**Lista di controllo per la valutazione preliminare
(art. 6, comma 9, D.Lgs. 152/2006)**

Autostrada A2 "Mediterranea" collegamento Porto Gioia Tauro Sud con autostrada A2 - 1° Lotto dal km 0+000 al km 0+900 - 2° Lotto dal km 0+900 al km 2+297"– Progetto Definitivo

Le modifiche intervenute a seguito delle specifiche richieste in Conferenza di servizi.

Pianta

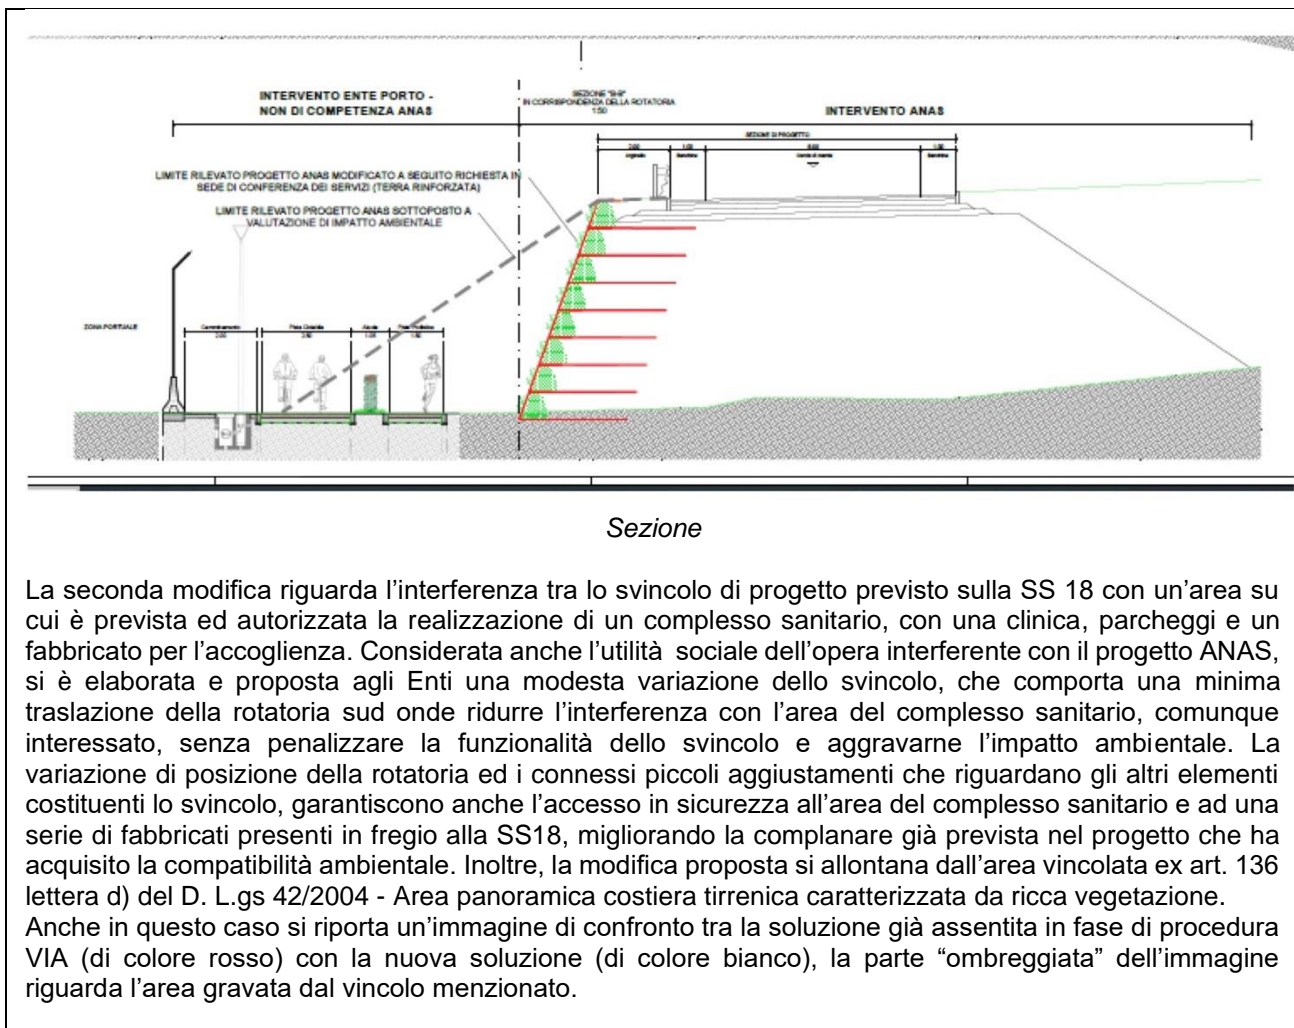
Relativamente alla prima modifica, l'Autorità Portuale ha richiesto di rendere compatibile il progetto Anas con quello della pista ciclabile della stessa Autorità Portuale. L'interferenza tra i due progetti è relativa alla scarpata del rilevato di sostegno della rotatoria di innesto alla viabilità portuale esistente (denominata asse

attrezzato o anche via Colomono) il cui ingombro non consentirebbe la realizzazione di detta pista ciclabile. La soluzione proposta lascia inalterato il tracciato stradale prevedendo l'inserimento di apposita opera di sostegno in terra armata rinverdibile tale da consentire la compatibilità dei due progetti. Si riportano di seguito due figure esplicative della modifica proposta.

PROGETTO ROTATORIA ANAS SOTTOPOSTO A VALUTAZIONE DI IMPATTO AMBIENTALE

PROGETTO ROTATORIA ANAS MODIFICATO A SEGUITO RICHIESTA CONFERENZA DEI SERVIZI
